# 開發行為或環境保護對策 變更之理由及內容

### 4.1 開發行為變更之理由

本次變更係配合本案都審變更及台灣建築中心評定通過之本案「建築物防火避難性能設計計畫書」內容（106.06.08 內授營建管字第 1060808031 號），惟變更內容初步研判並無涉及環境影響評估法施行細則第 38 條所列之需重新辦理環境影響評估，故依據同法第 37 條規定，提出本次「環境影響差異分析報告」送府審查。

圖4-16 平面層人行動線示意圖（本次變更）

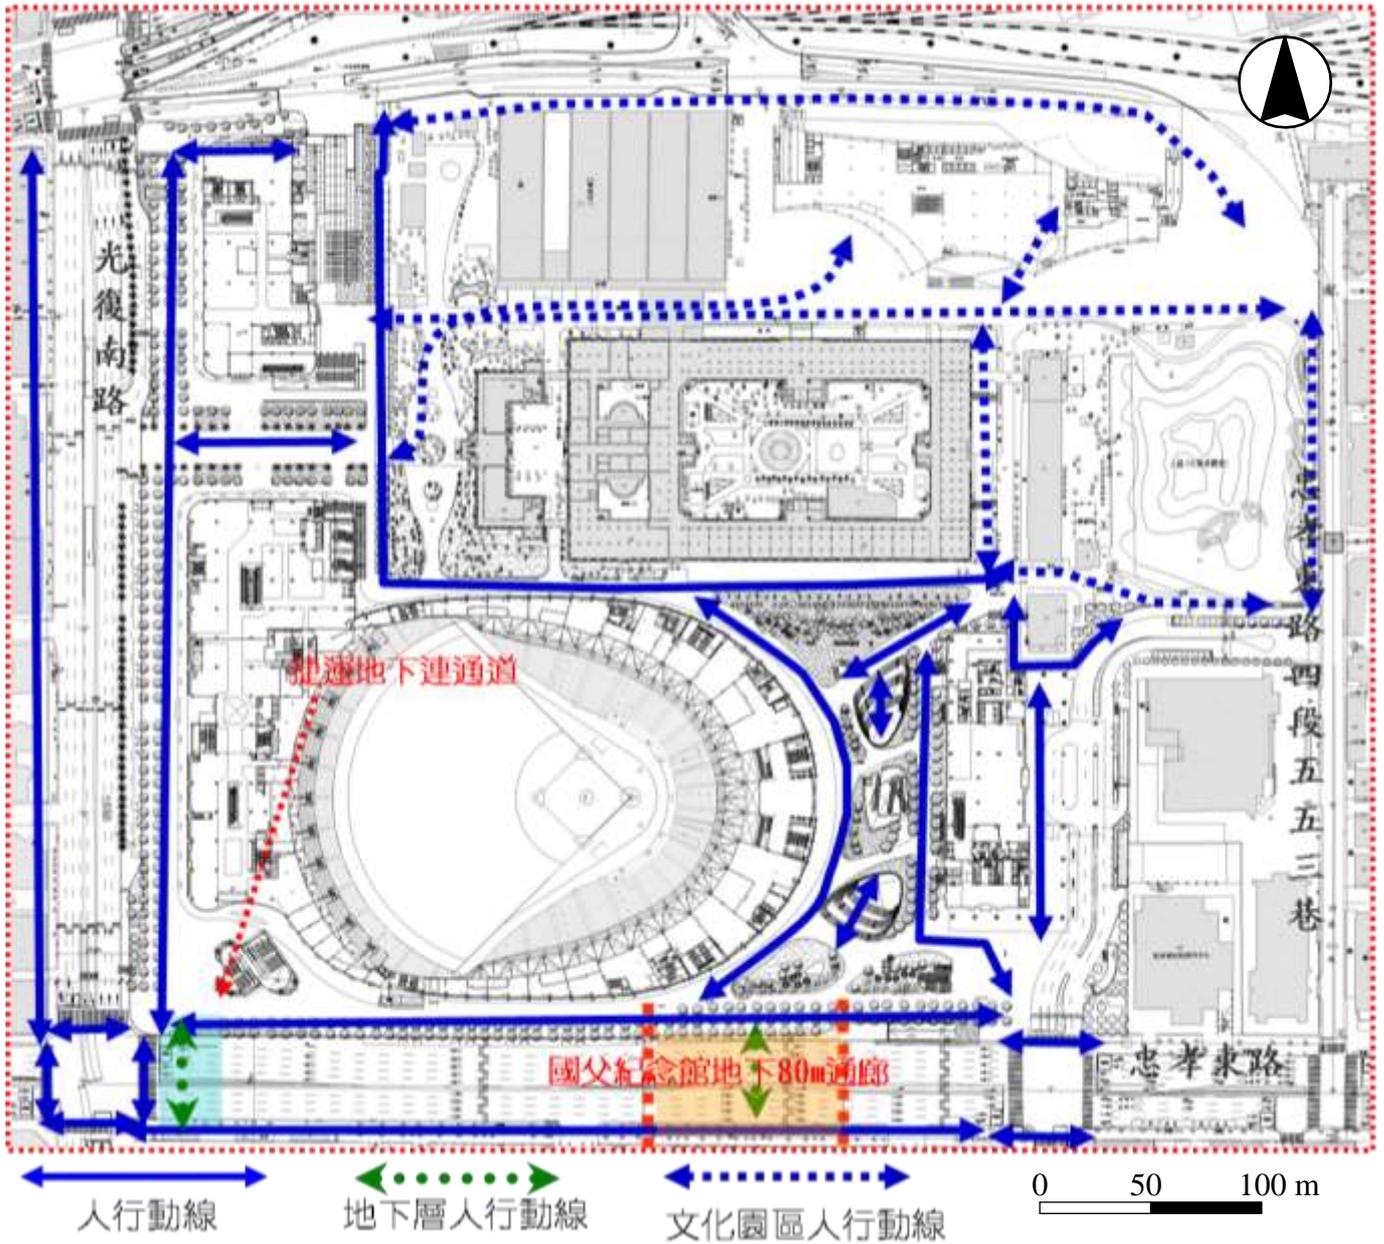
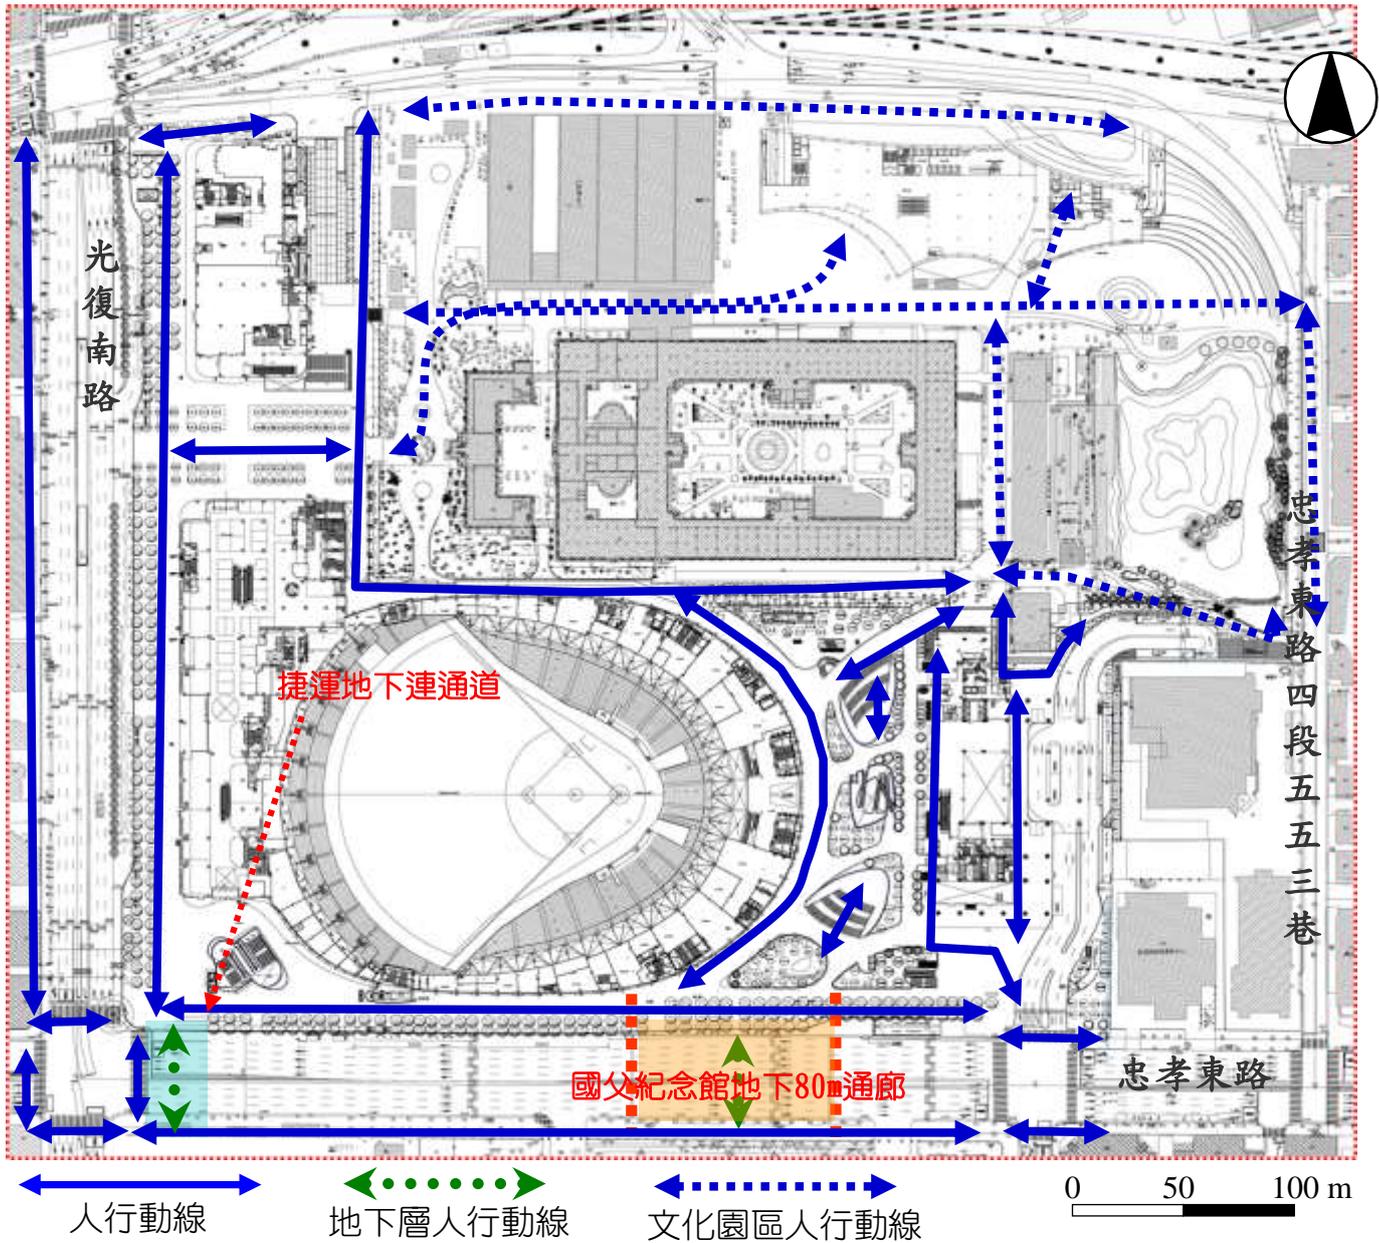
地面一層僅建築設計及景觀設施微調，地面一層人行動線不變

地面層變更前後建築配置圖及詳細變更說明，詳請參閱附錄五附錄五 PP.A5-1 ~ A5-2

圖4-18 地下三層人行動線示意圖（本次變更）

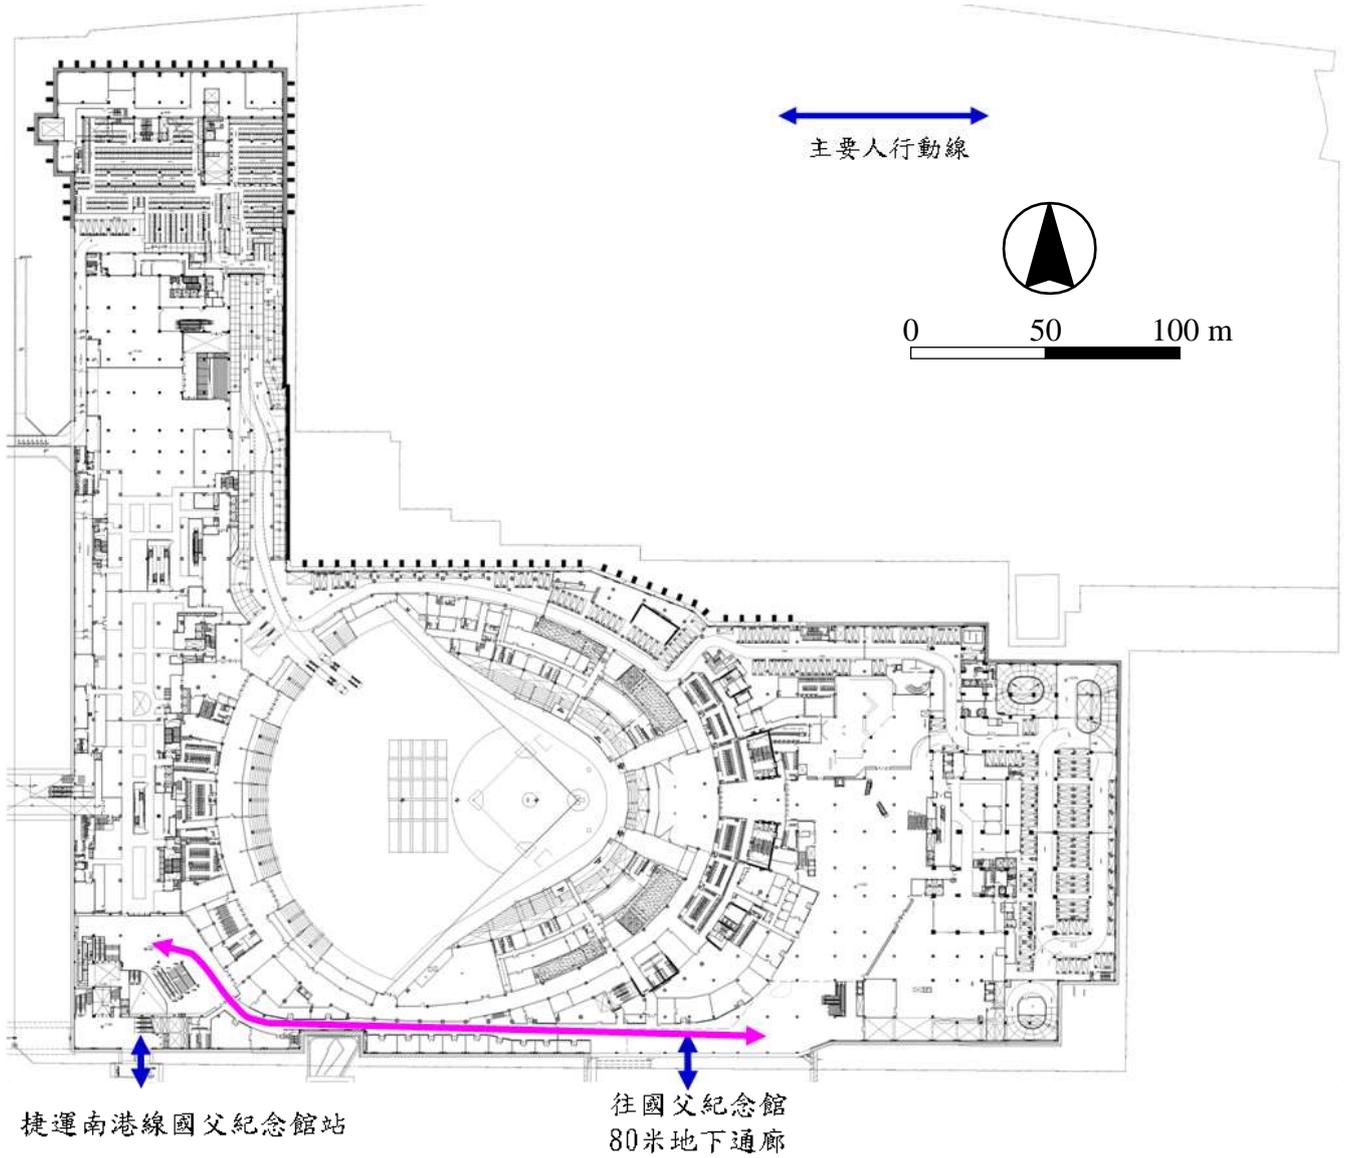
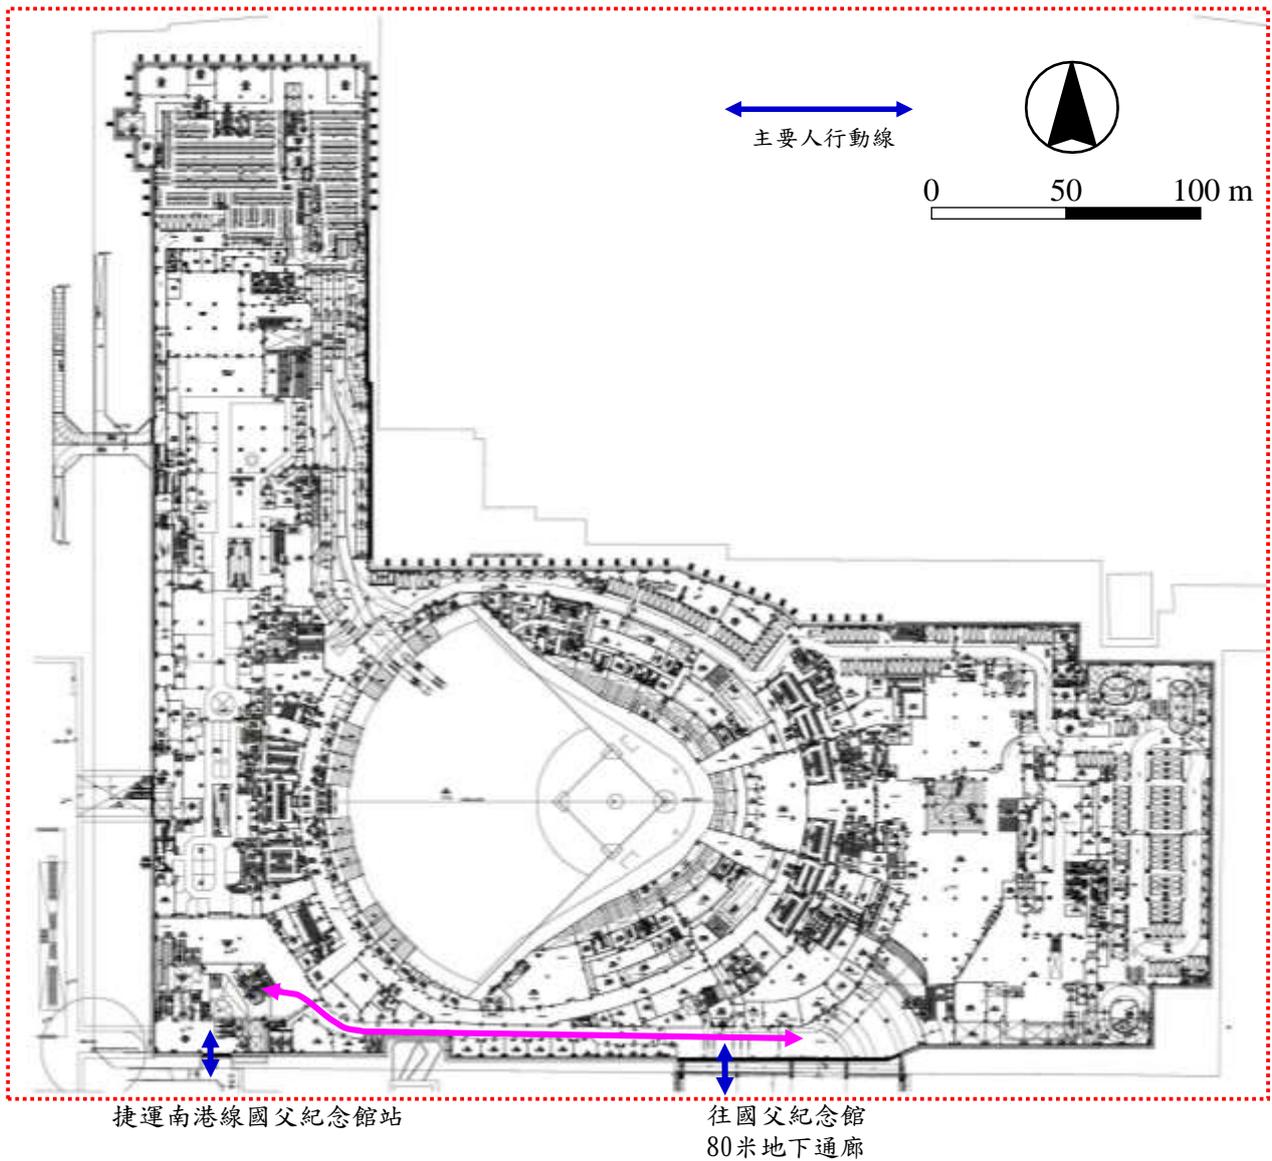
全區地下三層配合建築設計調整，地下三層人行動線不變

地下三層變更前後建築配置圖及詳細變更說明，詳請參閱附錄五 PP.A5-23 ~ A5-24

圖4-20 地下五層大客車區人行動線示意圖（本次變更）

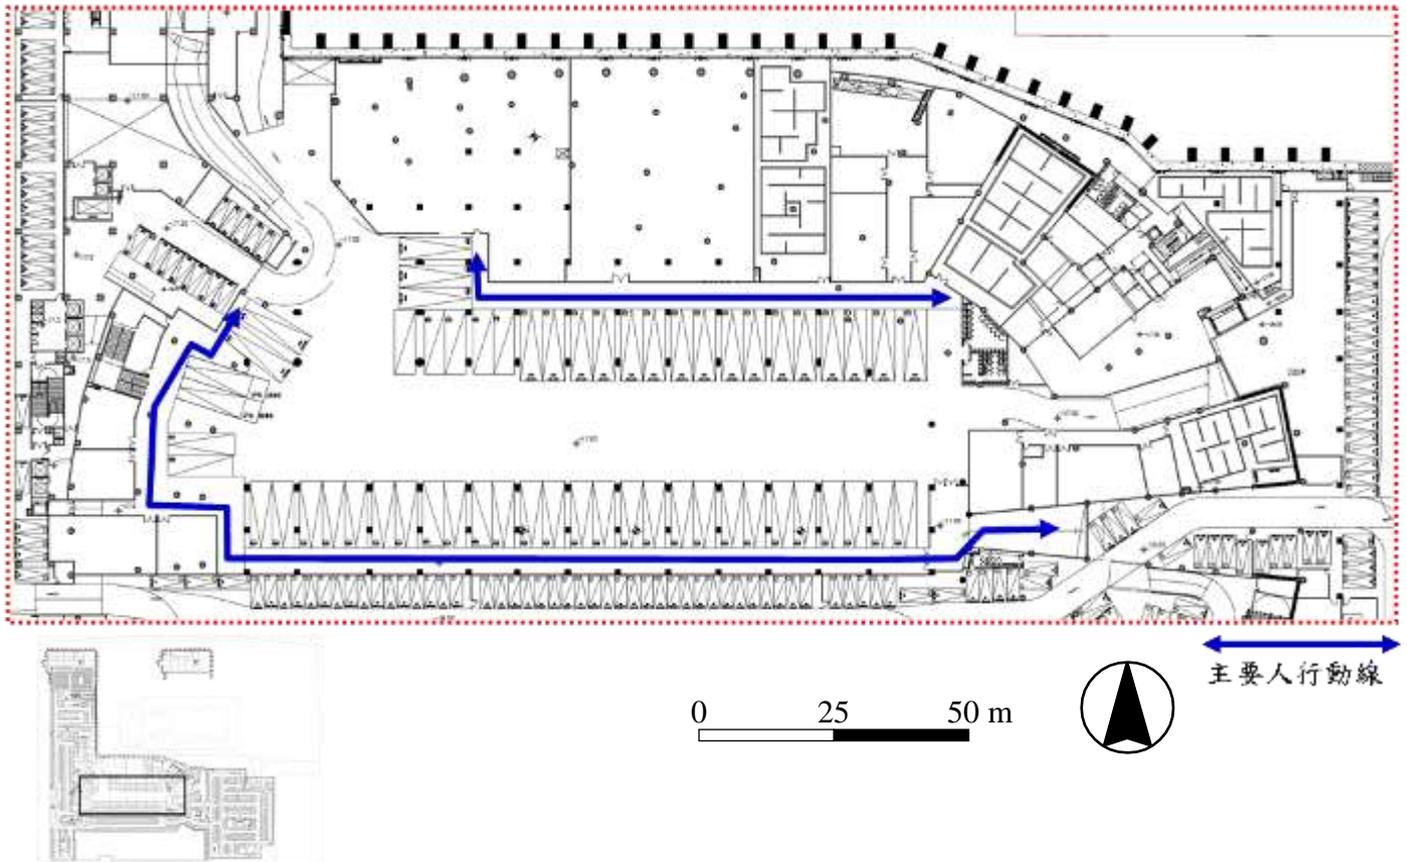
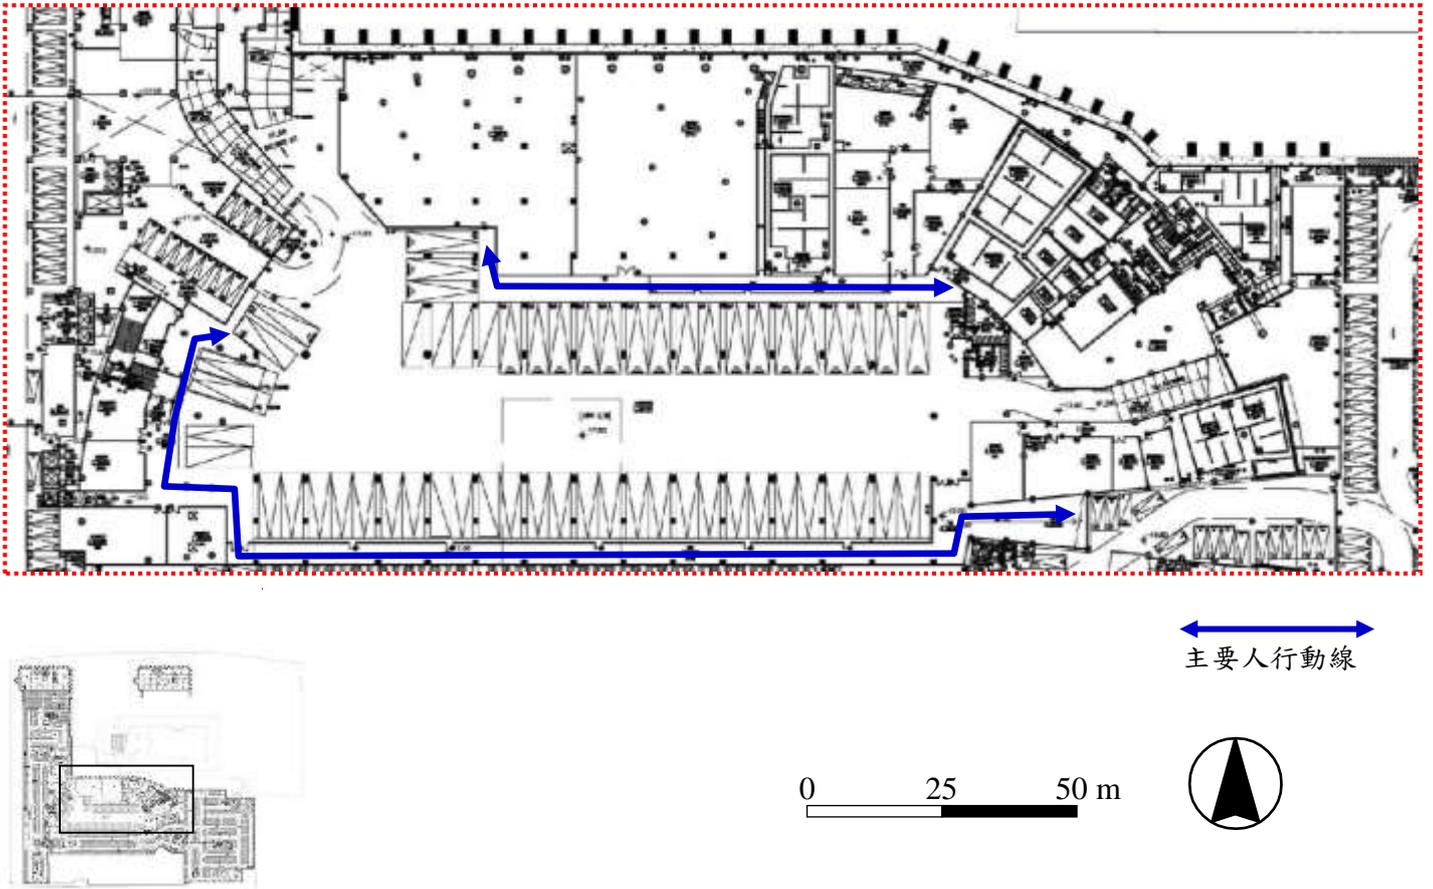
地下五層僅平面隔間調整，人行動線不變

地下五層變更前後建築配置圖及詳細變更說明，詳請參閱附錄五 PP.A5-27 ~ A5-28
